Mission régionale d'autorité environnementale
OCCITANIE

Avis sur la création d'une centrale photovoltaïque sur des terrains agricoles à Lapenne (Ariège)

N°Saisine : 20 337/ AP
Avis émis le 27/08/2026

Figure 2: plan de masse du projet s – p 10 addendum

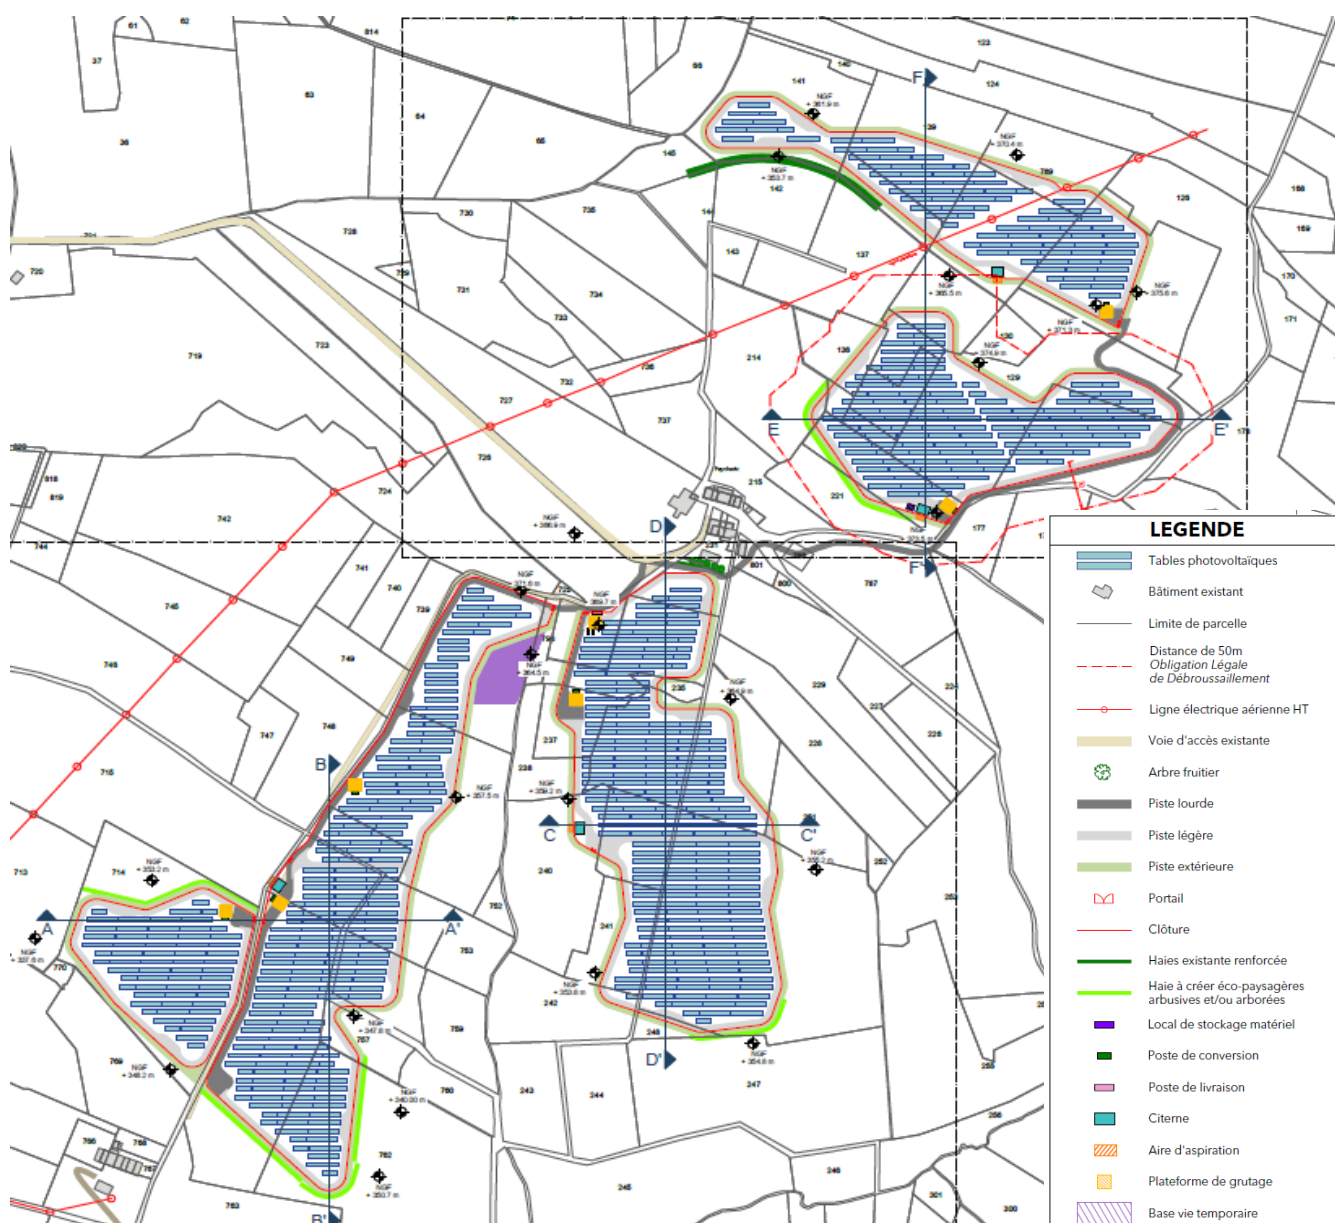
Le plan de masse (figure 2) reprend les modifications listées ci-dessus. Le positionnement et l'occupation dans l'espace du projet reste inchangé par rapport au projet initial :

Figure 3 : synthèse des enjeux modérés et forts de la zone d'étude – IGN BD Ortho – réalisation NEOEN

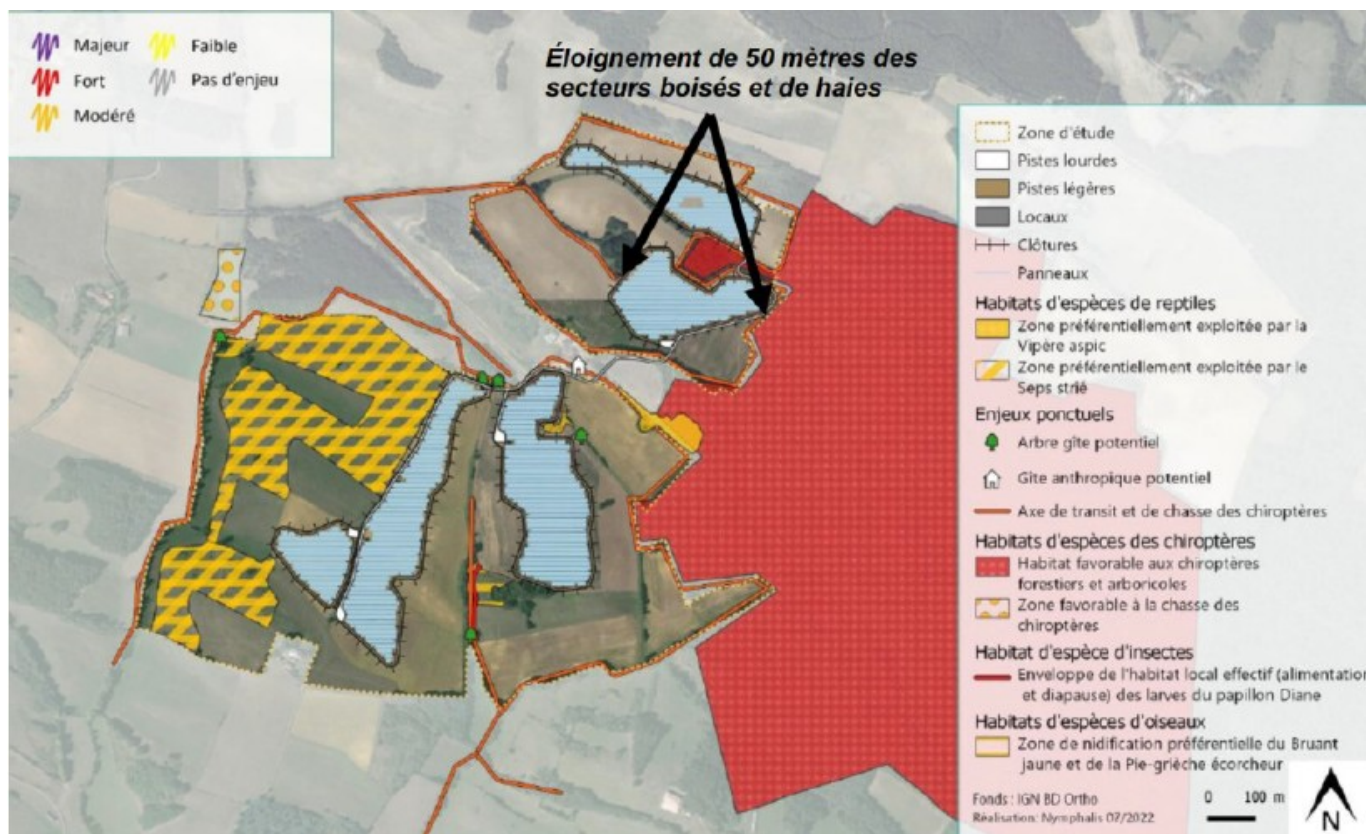
La carte ci-dessous (figure 3), extraite de l'étude d'impact, est complétée par la localisation des deux secteurs présentant potentiellement des incidences du fait des débroussailllements (deux flèches) selon la MRAe.

Comme déjà évoqué dans l'avis de mai 2023, la MRAe rappelle qu'un éloignement des structures solaires de deux secteurs identifiés ci-dessus doit être mis en œuvre. En effet, les débroussailllements prescrits par le SDIS sont de nature à altérer des habitats naturels d'espèces protégées (éléments boisés, haies et lisières boisées). La MRAe recommande de positionner l'ensemble des boîtiers et éléments électriques à plus de 50 mètres des secteurs boisés, de lisières et de haies pour éviter d'impacter des habitats naturels d'espèces protégées.

La MRAe recommande de revoir l'implantation des structures solaires des secteurs boisés, des haies et des lisières afin d'éviter d'impacter la faune (risque de mortalité, perte d'habitat d'alimentation et de repos) lors des opérations de débroussailllement prescrite par le SDIS.
